## **Advies Raad van State inzake het ontwerp van een algemene maatregel van bestuur houdende de wijziging van het Besluit kwaliteit leefomgeving en het Omgevingsbesluit in verband met wijzigingen van de veiligheidsnormen van primaire waterkeringen, nieuwe primaire waterkeringen en het schrappen van de primaire waterkering Roggebotsluis**

### **Nader Rapport**

IenW/BSK-2025/165848

## A.1. Kaart Noord-Nederland

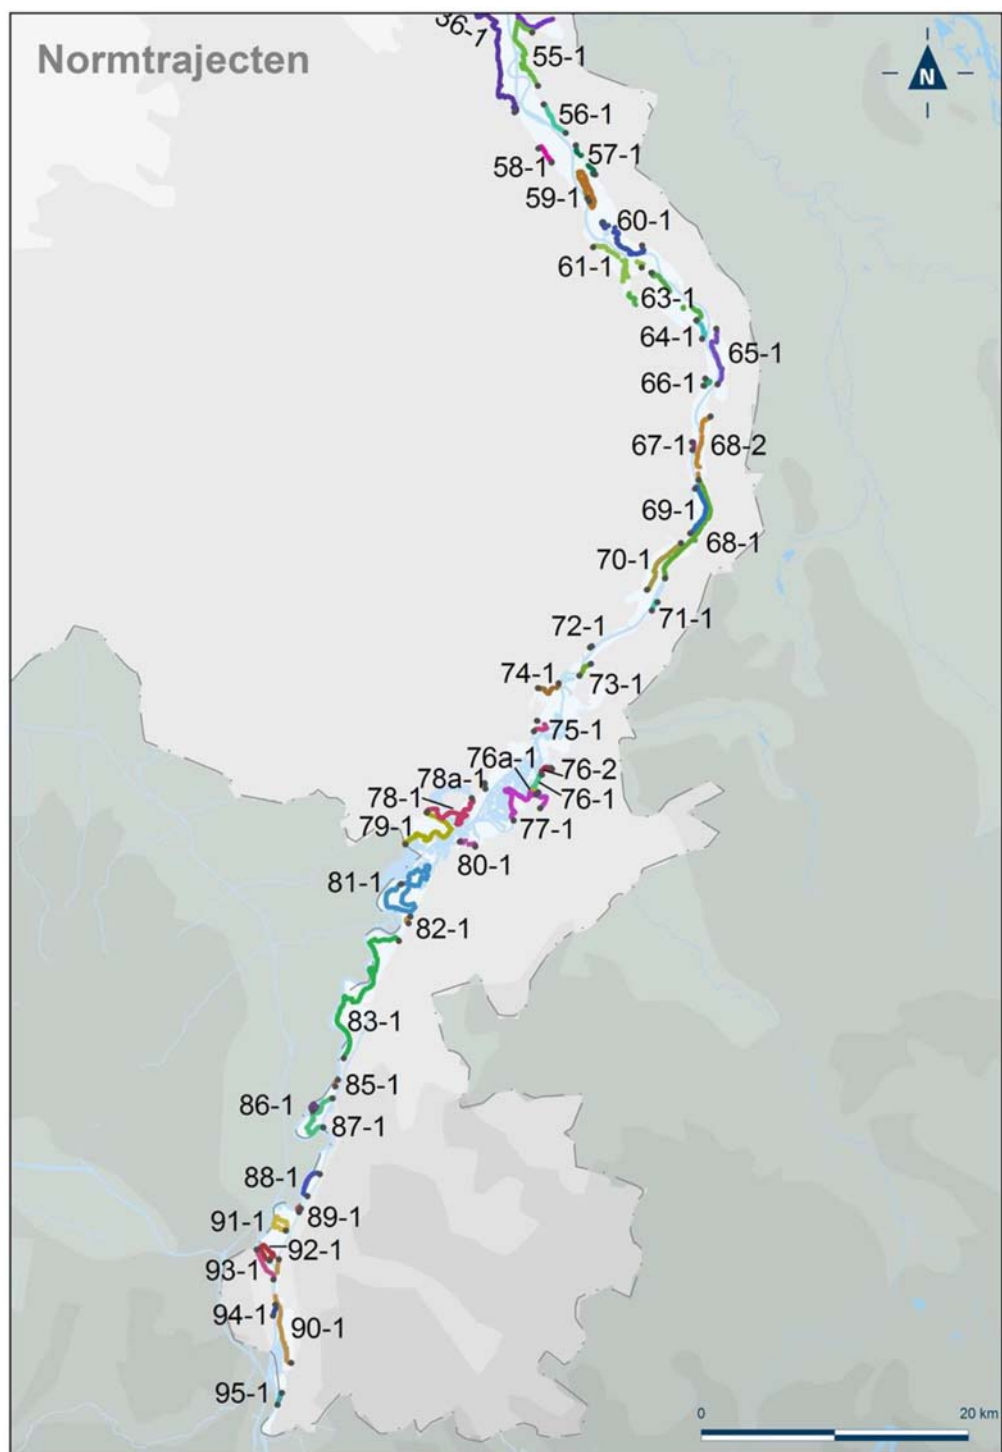
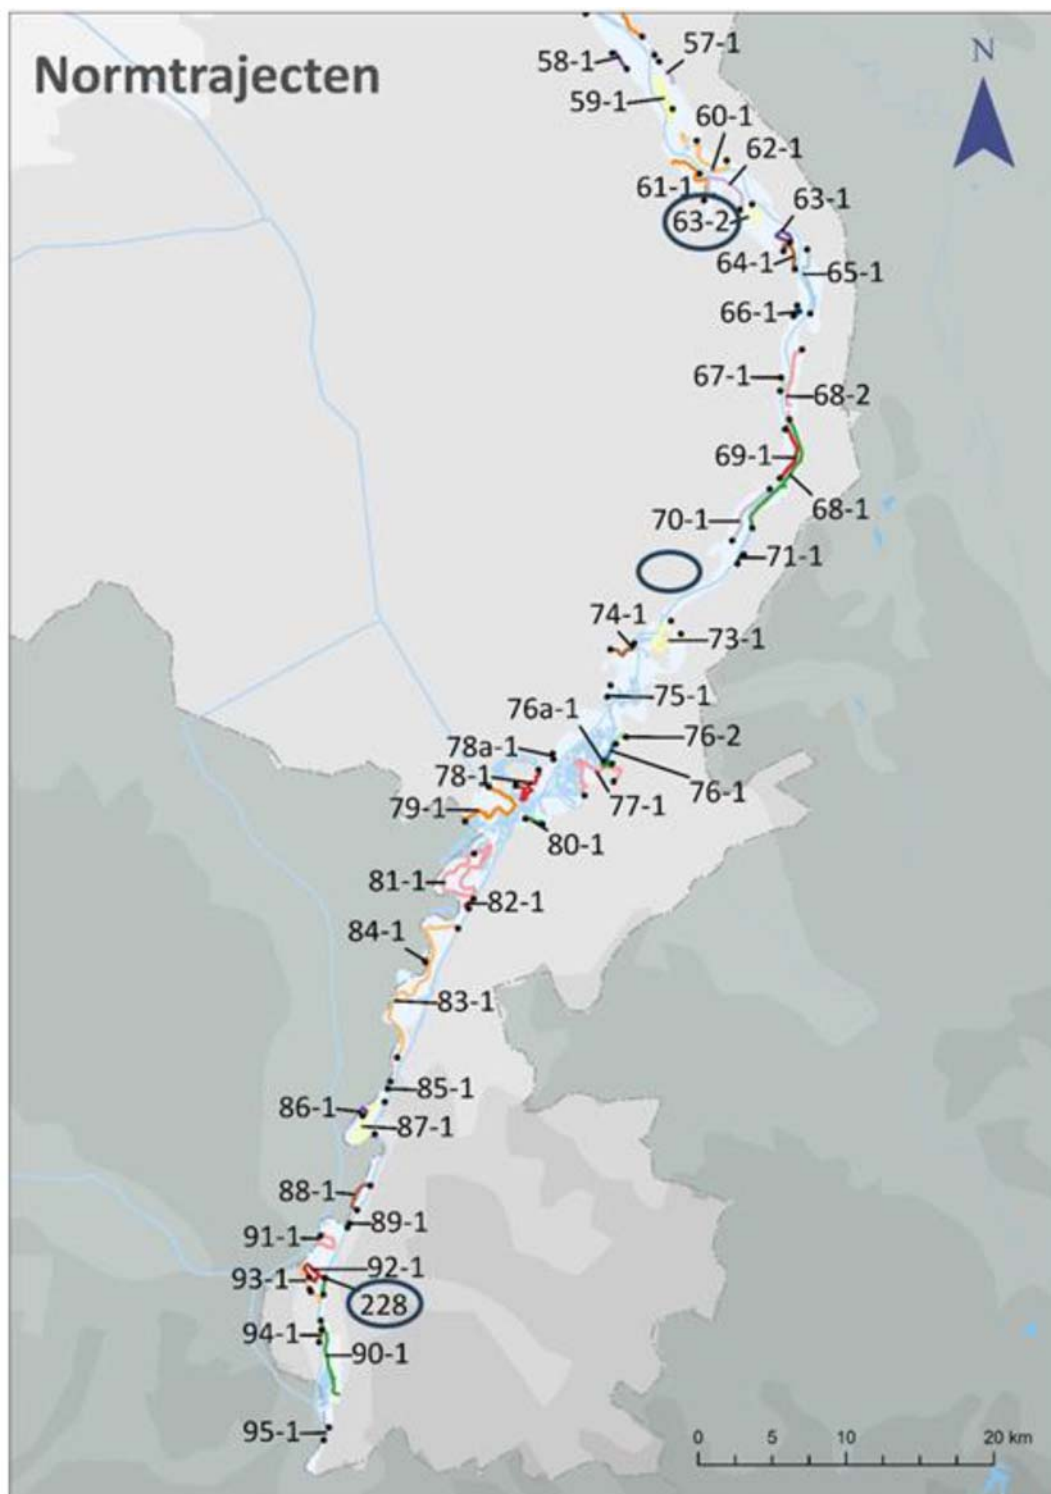
#### 13a-1 IJburg. Wijziging Bijlage II, onderdeel A.

De gemeente Amsterdam werkt aan IJburg Fase II. IJburg Fase II bestaat uit drie eilanden die min of meer serieel worden aangelegd: Centrumeiland, Strandeiland en Buiteneiland. Er is geen reden om (per eiland) een apart dijktraject te definiëren kijkend naar het beschermde gebied, de omvang van de gevolgen en de lengte van de kering. De omgevingswaarde (1:100) en andere parameter voor signalering van de veiligheid van de primaire waterkeringen (1:300) blijven met de uitbreiding van IJburg ook ongewijzigd, net als de begin- en eindcoördinaten van het dijktraject, zoals vastgelegd in de Omgevingsregeling. Inmiddels is Centrumeiland inclusief primaire waterkeringen gereed en zijn alle benodigde publiekrechtelijke besluiten genomen. Om de nieuwe waterkering in Bijlage II, onderdeel A, Bkl op te nemen is een wijziging van de Landkaart A.1. Noord-Nederland bij dit besluit doorgevoerd. Strandeiland en Buiteneiland zijn nog in uitvoering. Deze eilanden worden aan Landkaart A.1. Noord-Nederland toegevoegd na gereedkomen van de primaire waterkeringen van beide eilanden.

#### 44-2 Zeeburgereiland. Wijziging Bijlage II, onderdeel A.

Het Zeeburgereiland is bestaand gebied dat getransformeerd wordt van een stadsrand naar een stadswijk met uiteindelijk ca. 12.000 woningen. Om voldoende veiligheid te garanderen voor de inwoners is in 2011 door de Minister van Infrastructuur en Waterstaat ingestemd met het verleggen van de primaire waterkering rondom het Zeeburgereiland. Buitendijks gebied wordt daarmee binnendijks. De waterkering is inmiddels gereed, alle benodigde publiekrechtelijke besluiten zijn genomen. Om de nieuwe waterkering in Bijlage II, onderdeel A, Bkl op te nemen is een wijziging van de Landkaart A.1. Noord-Nederland bij dit besluit doorgevoerd.

#### 226 Roggebotsluis. Bijlage II onderdeel A en onderdeel B.

Deze primaire waterkering is komen te vervallen. Deze is in Bijlage II, onderdeel A, Bkl, uit de Landkaart A.1 Noord-Nederland gehaald (zie onderdeel C). Alle benodigde publiekrechtelijke besluiten zijn genomen.
